Strängnäs domkyrka med domkyrkoberget

- Juryns slututlåtande
maj 2020

BONDKORET

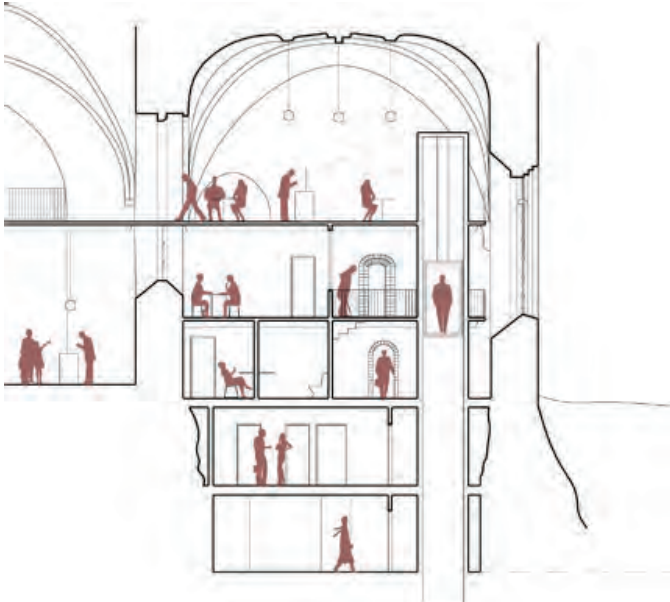
Tillgängligheten i kyrkan, som är en utmaning, är mycket välstuderad och skickligt löst genom att golvet framför Västra vapenhuset höjs och därmed tillgängliggörs Domkyrkans långhus, Bibliotekskoret och Dopkapellet.

Med åtgärderna som föreslås i Bondkoret har man värderat Hidemarks olika tillägg i kyrkorummet och bedömt att inredningen i Bondkoret kan tas bort. En hiss föreslås i koret och en underjordisk gång förbinder Domkyrkan med det nya Samlingshuset.

Hissen binder ihop allmänna utrymmen i källaren med besöksplattformar på plan 1 och 2. Sammankopplingen mellan de två plattformarna, plan 2 i Bondkoret och besöksplattformen i det Västra vapenhuset sker via det nuvarande fönstret mot Västra vapenhuset. Från plattformen ovanför Vapenhuset har man en fantastisk utsikt både över staden och in mot kyrkan.

ÖVERSIKT

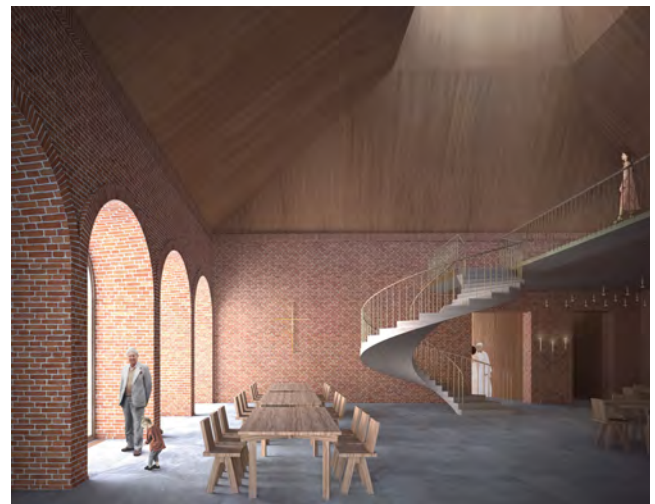
Domkyrkan öppnas upp för nya möten och verksamhet. Logistiken och flödena i kyrkan är välstuderade och bra lösta. Funktioner är placerade för att uppnå synergieffekter.

I Bondkoret föreslås att Hidemarks entrésolering med en fristående stålkonstruktion byggs om och får nya funktioner såsom vaktmästeri mm. På det sättet behålls delar av de tillägg som kom till vid den senaste renoveringen och bidrar till Domkyrkans pågående historia.

Bjälklaget sparas och nya kontorsplatser skapas enligt förslaget i ett öppet sammanhang i Ceciliasalen. Samtidigt anordnas över salens nivå en läktare som ger möjlighet till utnyttjande av vinden över Vårfrukoret och tillgänglighet till vindarna. En ny hiss installeras på bottenvåningen upp till Ceciliasalen och den nya läktaren men möjliga utrymningsvägar skulle behöva studeras ytterligare.
